Orientering om afspærring af byggelegepladserne Bredegrund og Byggeren

Vedr. Besigtigelsesrapport KMC 2026-012:

BESIGTIGELSESRAPPORT LEGEPLADS

KMC 2026-012

Foto 4

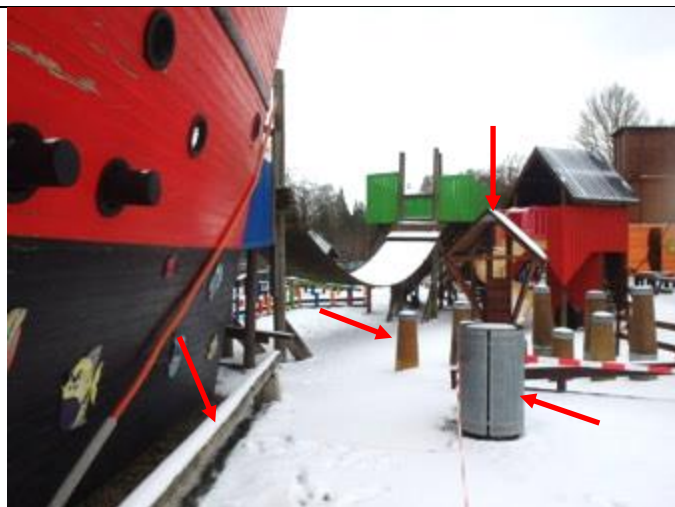
Der må ikke være hårde genstande/andre redskaber i faldområderne.

Se her eksempel på foto 4 i rapporten.

Problembeskrivelse:

Ved en fri faldhøjde på 3 m kræves der et stødområde / faldrum med en udstrækning på mindst 2,5 m. Der må ikke være hårde genstande i stødområdet / faldrummet.

Krav i standard:

DS/EN 1176-1 Pkt. 4.2.8.5 Beskyttelse mod skader på stødområdets underlag, Tabel 4

DS/EN 1176-1 Pkt. 4.2.8.2.4 Stødområdets udstrækning

Foto 30

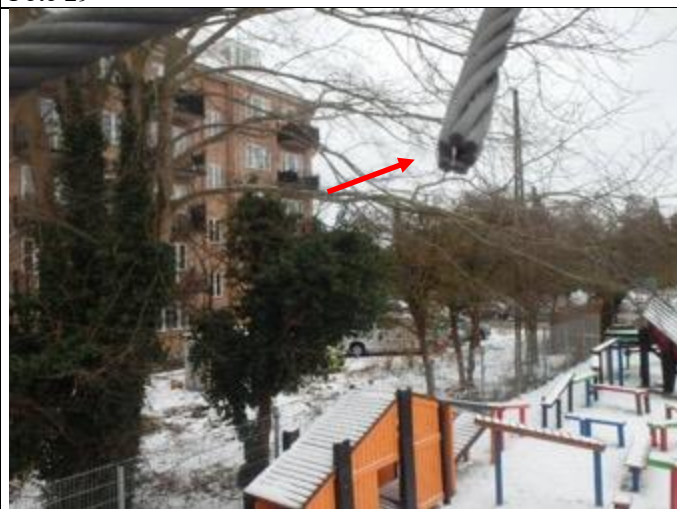
Problembeskrivelse:

Der må ikke være udstikkende wireafslutninger i / på redskabet.

Se også efterfølgende foto med eksempel.

Krav i standard:

DS/EN 1176-1 Pkt. 4.2.5 Redskabers finish

Foto 33

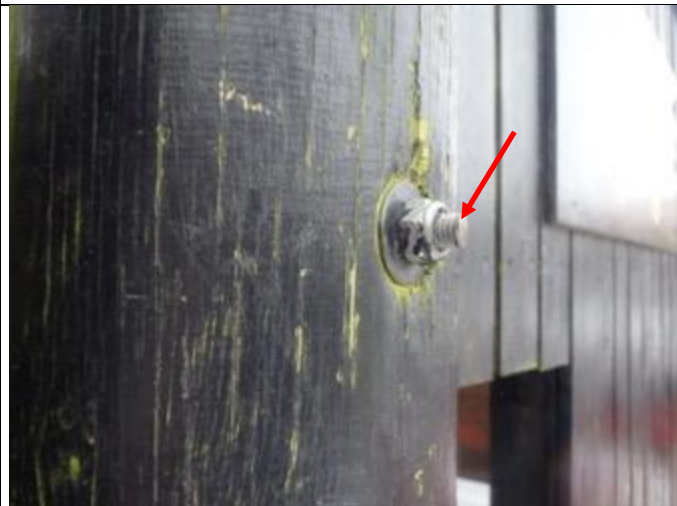
Problembeskrivelse:

Der er gevindstykker, som stikker ud fra redskabet.

Gevind kan skære børnene eller hænge fast i beklædning.

Se også efterfølgende fotos med eksempler.

Krav i standard:

DS/EN 1176-1 Pkt. 4.2.5 Redskabers finish

Foto 44

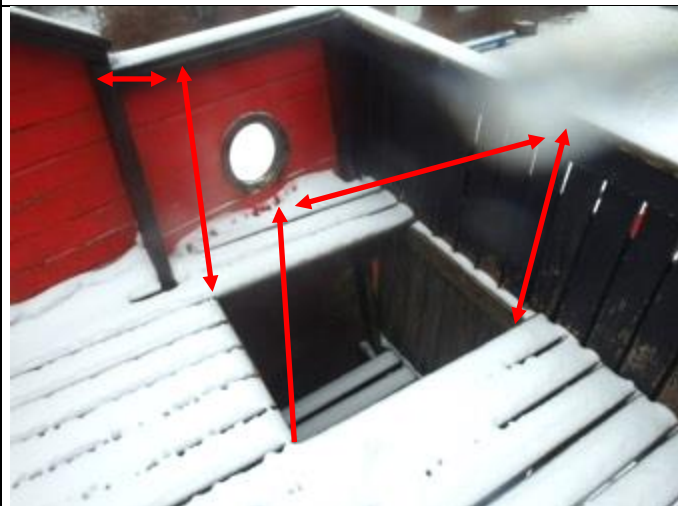
Flere steder på konstruktionerne mangler der sideafskærmninger, se eksempelvis foto 44.

Problembeskrivelse:

Der mangler sideafskærmninger, da der er mere end 60 cm fra platform til underlag.

Sideafskærmning skal være min. 70 cm høj.

Krav i standard:

DS/EN 1176-1 Pkt. 4.2.4.4 Sideafskærmninger

Foto 45

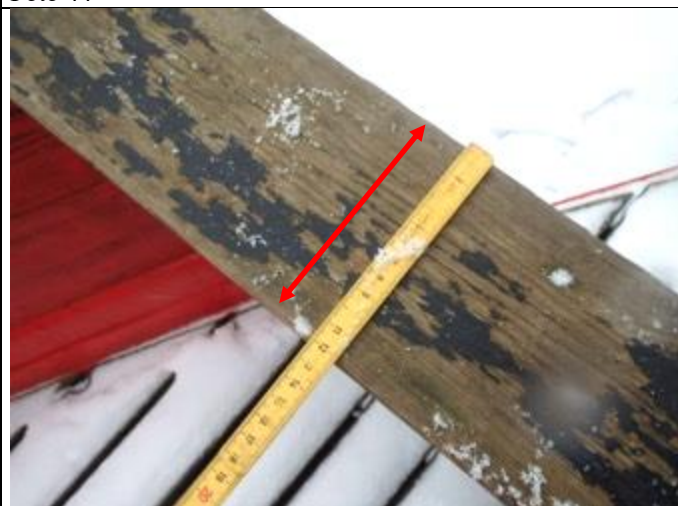
Se eksempler på foto 42 og 45.

**Problembeskrivelse:**

Sideafskærmningen er konstrueret forkert.

Udformningen af sideafskærmningens overside bør ikke friste børn til at sidde, stå eller balancere på afskærmningen.

Her måles bredden på oversiden til ca. 12 cm.

Krav i standard:

DS/EN 1176-1 Pkt. 4.2.4.4 Sideafskærmninger

Foto 56

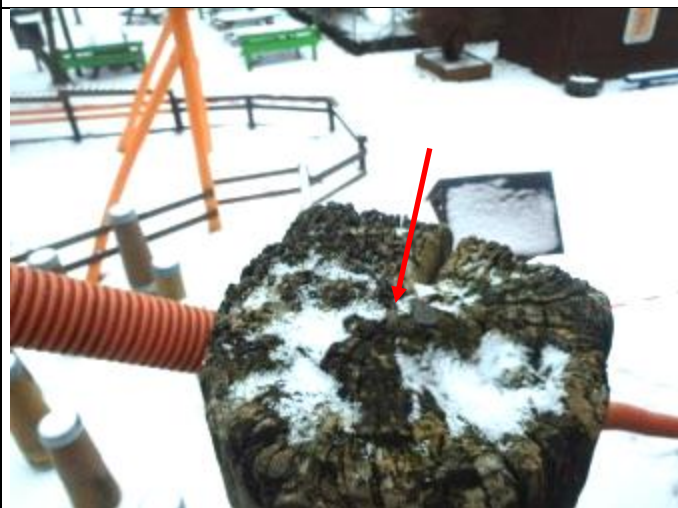
Problembeskrivelse:

Stolpeender er nedbrudt.
Der er risiko for splinter og skarpe kanter.
Vandansamlinger i træværk skal undgås.
Se også efterfølgende fotos med eksempler.

Krav i standard:

DS/EN 1176-7 Pkt. 7.2 Korrigerende vedligeholdelse
DS/EN 1176-1 Pkt. 4.1.3 Træ og lignende produkter

Foto 103

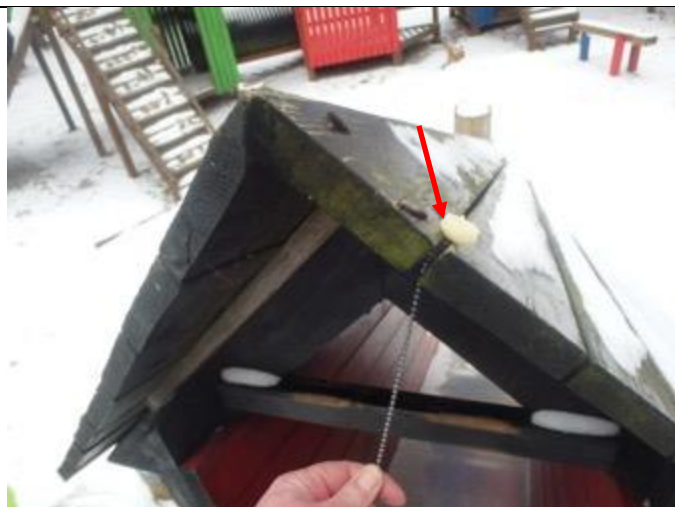
Der er konstateret snorfælder i legeredskabernes tage og i forbindelse med rutsjebaner.

Se eventuelt foto 99 og 103.

Der er risiko for kvælning. Snorfælderne skal elimineres.
